臺中市西屯區惠國段94地號銀行及辦公室 新建工程 環境影響說明書

環境影響差異分析報告

環境影響評估審查委員會 簡報

中華民國113年8月29日

污水可納入公共污水下水道系統

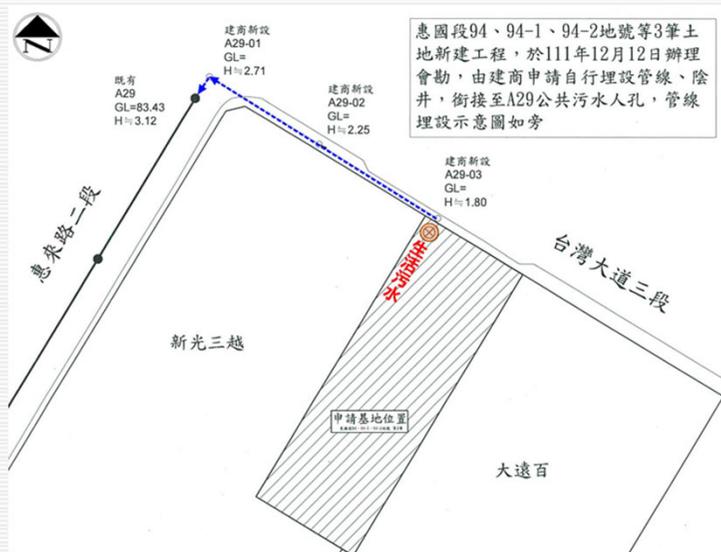
初審結論 1：強化本案辦公室戶數增加、變更後之進駐人數、用水量、污水量、停車需求、節能效益等估算內容之合理性說明。

- **遵照辦理，屬用戶排水設備納管用戶，大樓生活污水皆納入公共污水下水道系統，相關內容請詳P.4-23~P.4-27。**

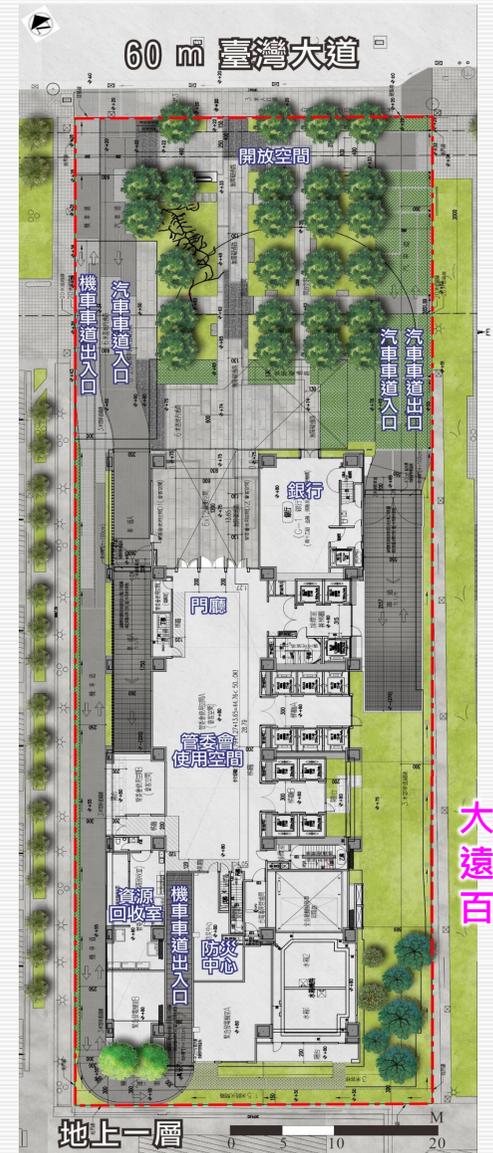
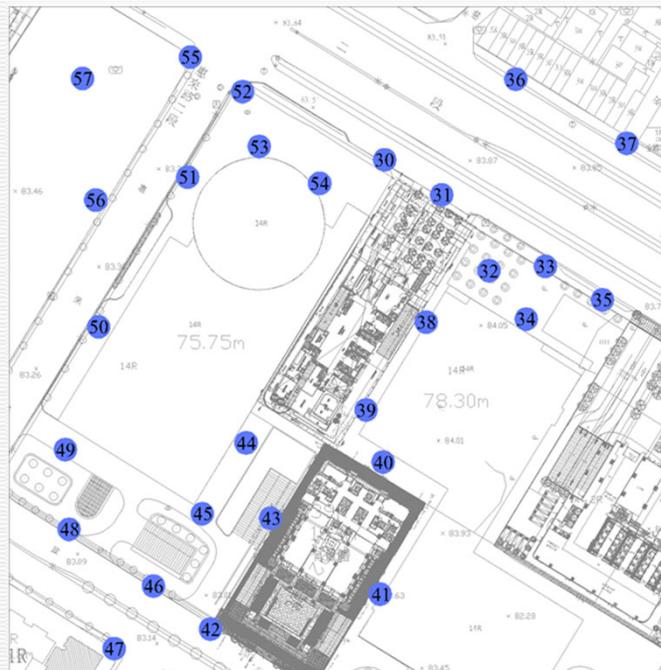
初審結論 2：說明變更後立體綠化所列喬木樹種之維護管理計畫。

- **遵照辦理，植栽維護計畫，配合季節調整澆灌頻率、修剪、施肥、除草等作業，相關內容請詳附錄五-P.12~P.16。**

B3F~1F 5.5米車道展開示意圖

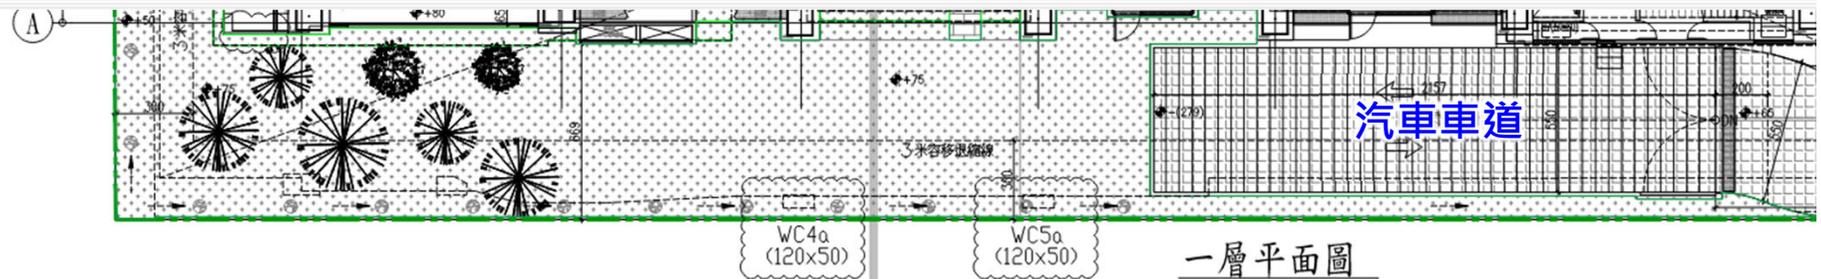
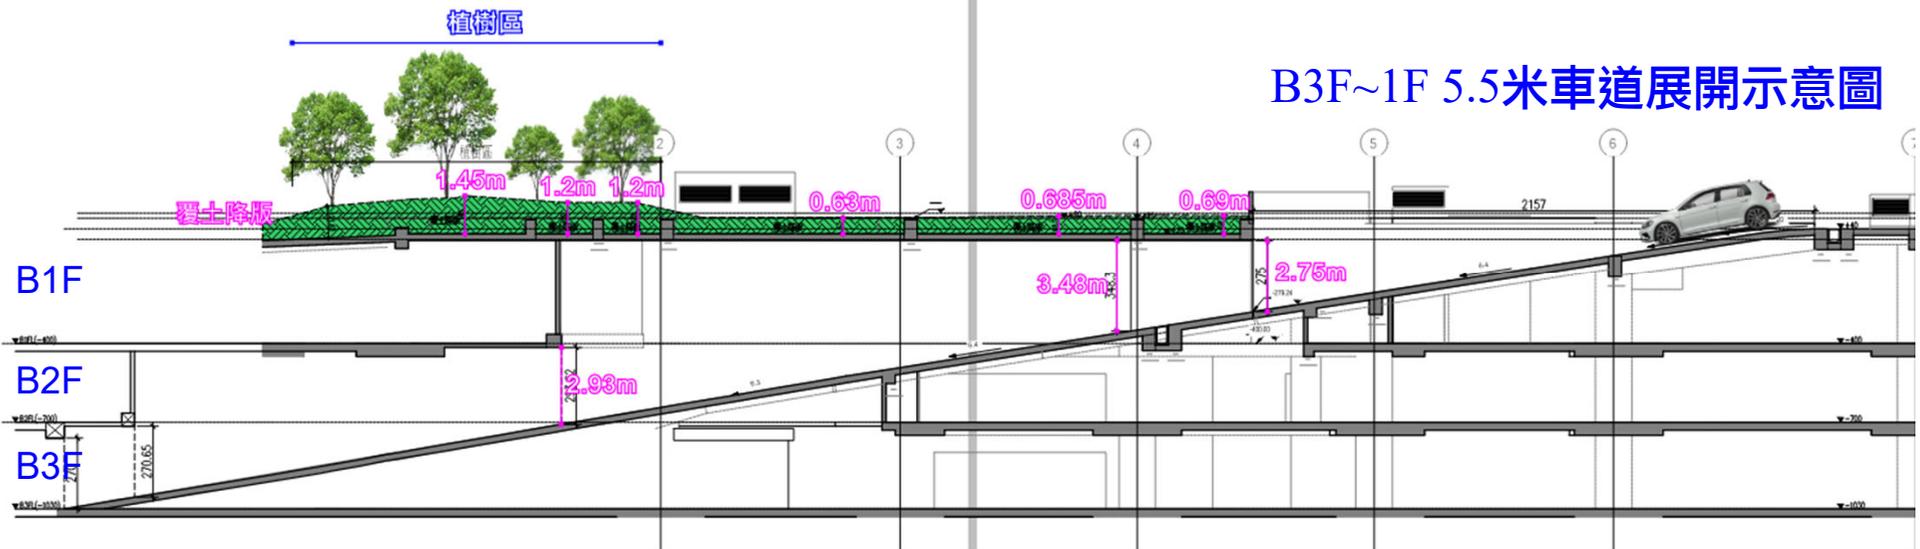
書面審查意見：本案請補充車道剖面，以說明其上方植栽喬木之可能性，及降低巷道風之措施。

- 以車道剖面來看，車道淨高足夠，可種植樹木，但考量此處位於本案車道邊緣，外側地下室一層之外牆邊柱深度僅50公分。若要於此進行加深樑及高載重設計（喬木覆土120公分與土壤飽和水重），對於該處車道頂版樑的50公分深度柱端錨定將會產生問題，因此才將喬木移到後端柱深達70~80公分的區域。

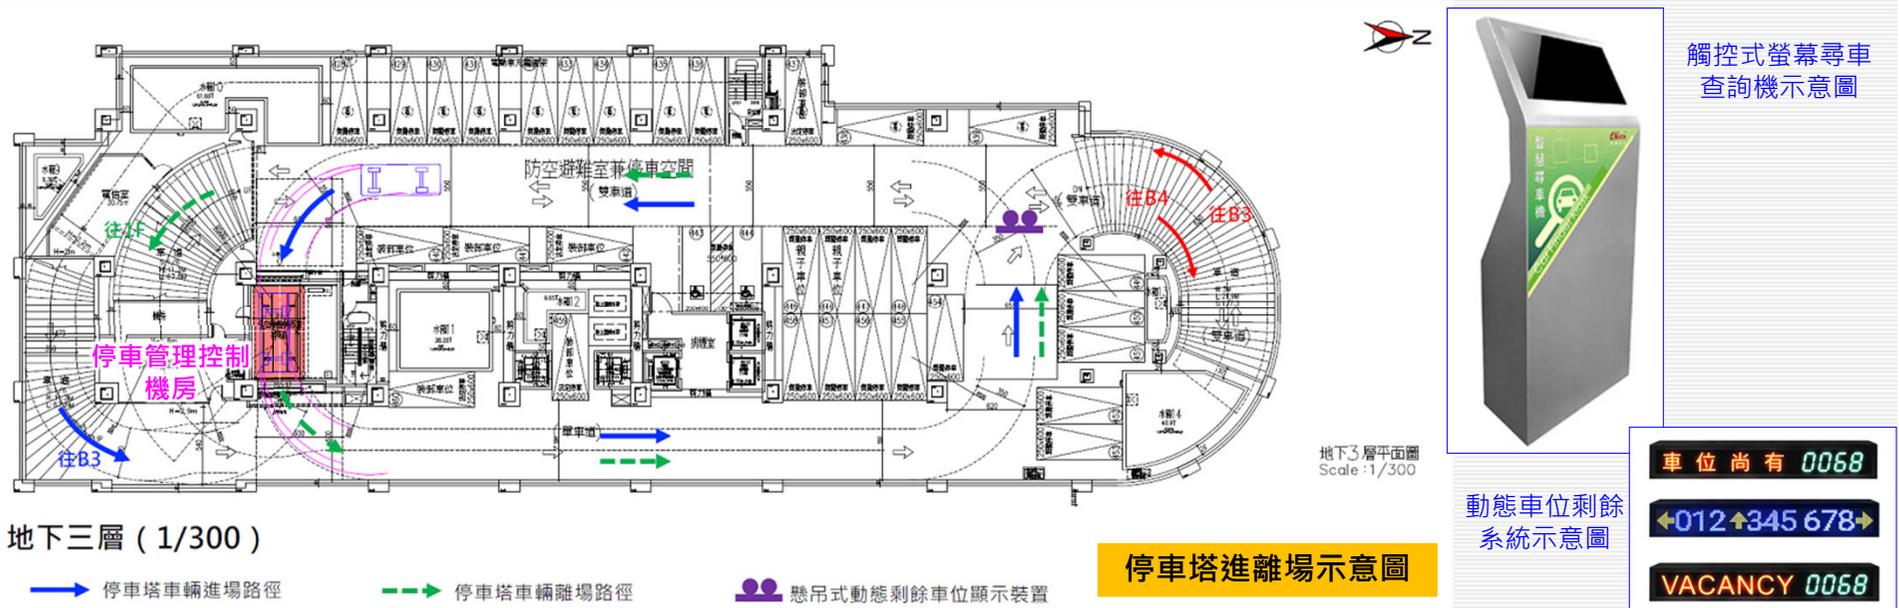
初審結論5：補充營運期間智慧停車辨識系統設施設置相關說明。

書面審查意見：本案停車塔應有長駐交管人員，且應以非訪客為主，以降低其出入之影響。

- 停車場以影像車牌辨識管制進出場車輛。
- 進場時，基地入口、各層停車空間、各車道口設置剩餘車位顯示系統並於個席位規劃在席車位燈號，協助駕駛快速找尋車位。離場時，可藉觸控式螢幕尋車查詢機及多元繳費機，提高尋車便利性及離場效率。
- **基地停車資訊也將與臺中市政府停車管理系統介接。**

- 停車塔統一由B3F停車控制管理中心協助管制，如有車輛使用停車塔時，將派出交管人員引導進入停車塔，離場時可先通知停車控制管理中心，預先安排離開停車塔，避免駕駛人久候問題。
- 訪客及銀行專用車位，規劃於地下層平面停車空間，非停車塔以降低出入影響。

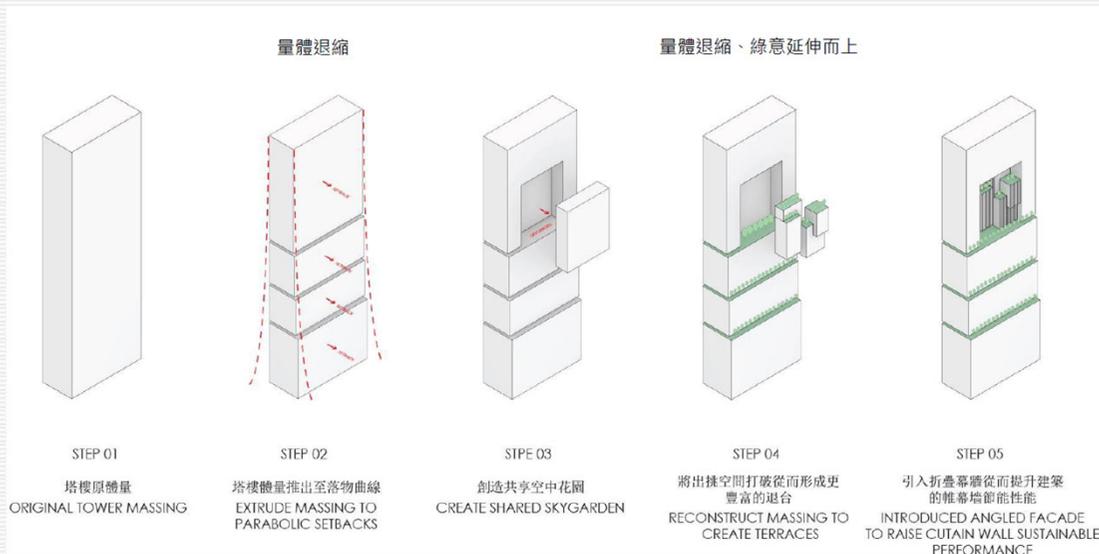
書面審查意見：本案臨台灣大道之立面應適當處理，避免側面之意象。

- 本案建築外觀設計以落物曲線的退縮原則做為設計概念與依據，將建築物分段落、分量體，跨樓層逐段的方式退縮，四個面向為一個整體的立面設計。
- 基地正面窄短側面深長，**因基地條件成就的外觀對都市景觀而言，最大的正面反而是側面**，在整體外觀設計原則下，已不單單拘限於傳統的正面設計，而是考量四個面向的都市景觀設計後，再回歸到本案建築外觀的自明性。
- 綜上，**本案立面規劃考量以遠處臺中市都市門戶視角之整體設計想法規劃。**
